ECE/TRANS/WP.29/2007/33  
5 avril 2007

Projet de complément 6 à la série 02 d'amendements au Règlement N° 51  
(Bruit)

Communication du Groupe de travail du bruit

Figure 2: Point de référence»

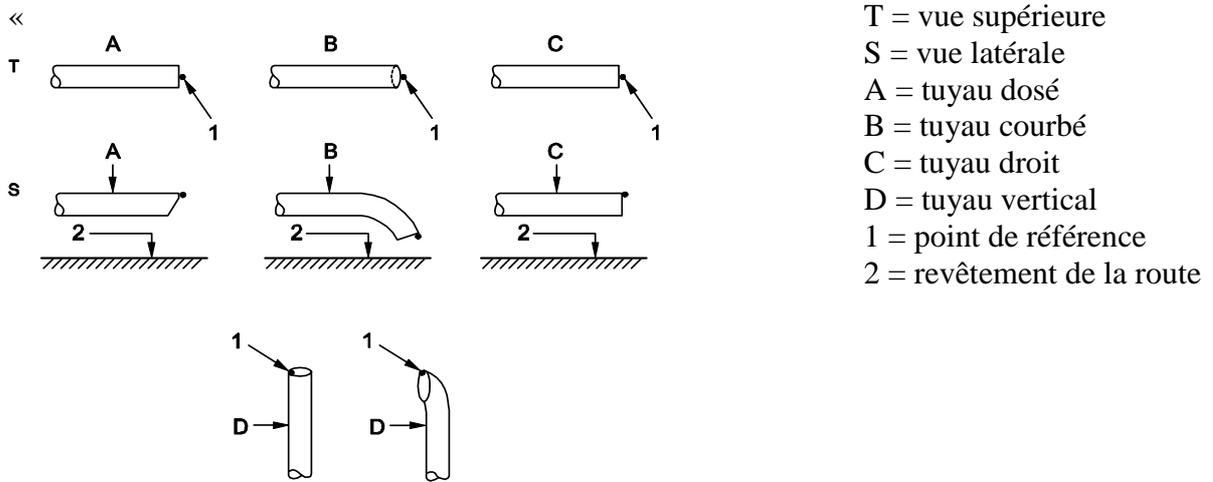
Appendice, ajouter une figure 2 ainsi conçue:

3.2.5.3.1.1 Le microphone doit être placé à une distance de  $0,5 \text{ m} \pm 0,01 \text{ m}$  du point de référence du tuyau d'échappement défini à la figure 2, et former un angle de  $45^\circ (\pm 5^\circ)$  avec le plan vertical contenant l'axe de sortie des gaz à l'extrémité du tuyau. Il doit être placé à hauteur du point de référence, mais pas à moins de 0,2 m du sol. Son axe de référence doit être inscrit dans un plan parallèle au sol et orienté vers le point de référence situé sur la sortie d'échappement.

- 3.2.5.3.1.4 Pour les véhicules ayant une sortie d'échappement verticale (par exemple les véhicules utilitaires), le microphone doit être placé à hauteur de la sortie. Son axe doit être vertical et orienté vers le haut. Il doit être situé à une distance de  $0,5 \text{ m} \pm 0,01 \text{ m}$  du point de référence du tuyau d'échappement tel qu'il est défini à la figure 2, mais jamais à moins de 0,2 m du côté du véhicule le plus proche de la sortie d'échappement.
